### Wyjaśnienia treści SIWZ

Dotyczy: postępowania prowadzonego w trybie przetargu nieograniczonego na "Budowę świetlicy wiejskiej w Dębcu", Nr Ogłoszenia: 592603-N-2020

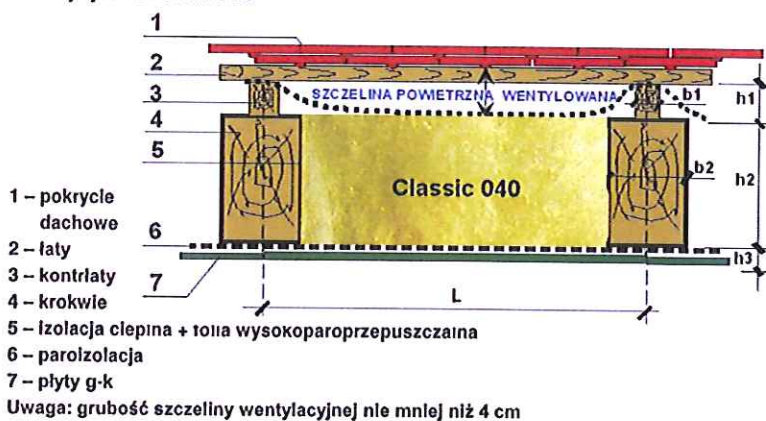
Proszę korektę opisów w dokumentacji technicznej dotyczących oraz zmian w przedmiarach dachów D1 i D2 niemożliwe jest wykonanie na więźze folii paroizolacyjnej następnie szczeliny wentylacyjnej i folii dachowej chyba że pomiędzy warstwami jest jeszcze dodatkowa kontrłata

Pomiędzy warstwami na więzarach są kontrłaty 4x6 oraz izolacja cieplna wełna mineralna 20 cm.
